CP30-BA/HU シリーズ仕様変更のお知らせ

扱	A	日付	平成 22 年 3 月	件名	サーキットプロテクタ
整理番号	山-919		三菱電機(株)福山製作所		CP30-BA / HU シリーズ仕様変更

変更前	変更後
変更内容	表示位置: 本体側面 端子記号の文字色: AX-黒色 AL-赤色 SHT-黒色	表示位置: 本体正面 端子記号の文字色: 黒色(レーザーマーキング)
補助スイッチ (AX)付の外観写真		
警報スイッチ (AL)付の外観写真		
電圧引き外し装置 (SHT)付の外観写真

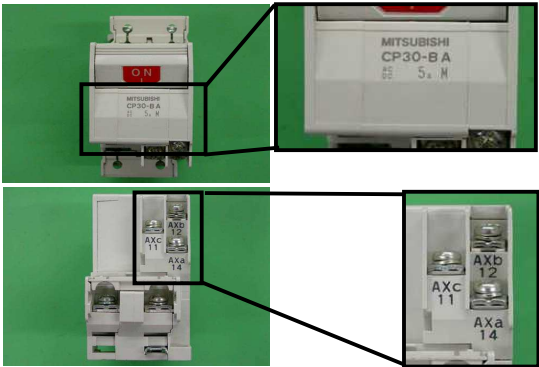
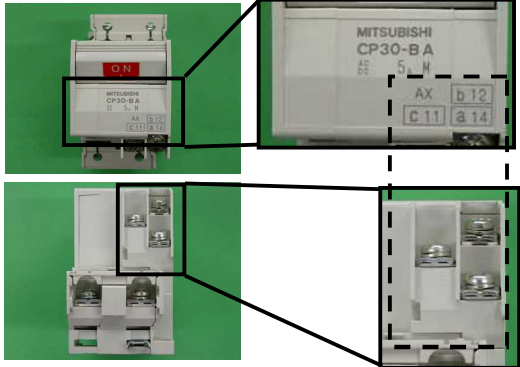
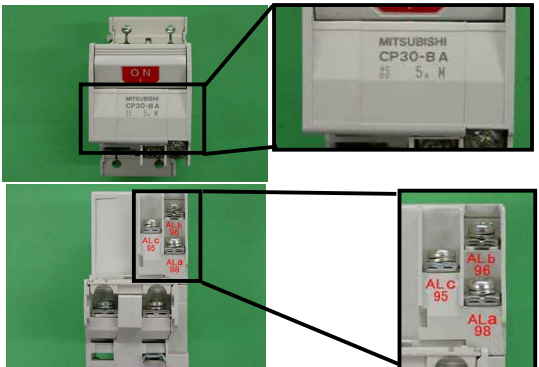
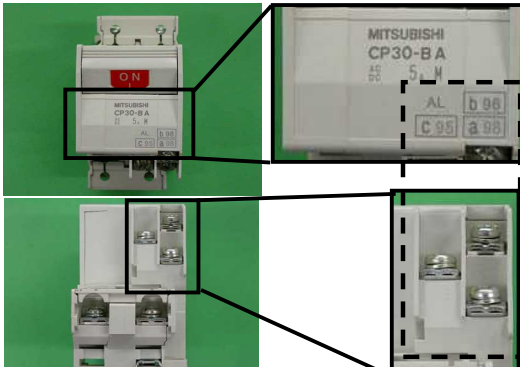
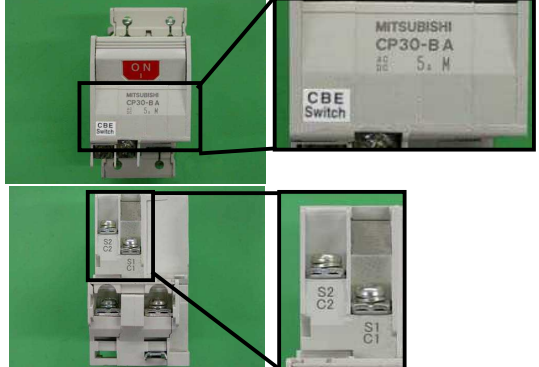
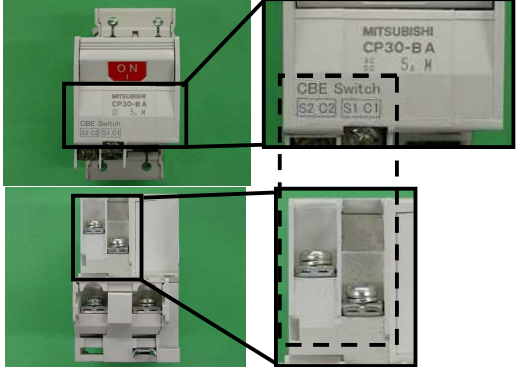
- (1)内部付属装置の種類及び端子記号を本体正面に表示しました。また、端子記号は端子配列に合わせて表示しました。
- (2)付属端子台の側面に表示していた端子記号を廃止しました。
- (3)端子記号の文字色を黒色に統一しました。

- (1)サーキットプロテクタを盤に取付けた後、付属装置の有無および種類が判別できるよう付属装置の種類と端子記号を本体表面に表示しました。
- (2)端子記号表示は、盤組込み後の配線作業性を考慮して、端子配列に合わせた表示としました。
- (3)集約表示した端子記号は下記の通りです。
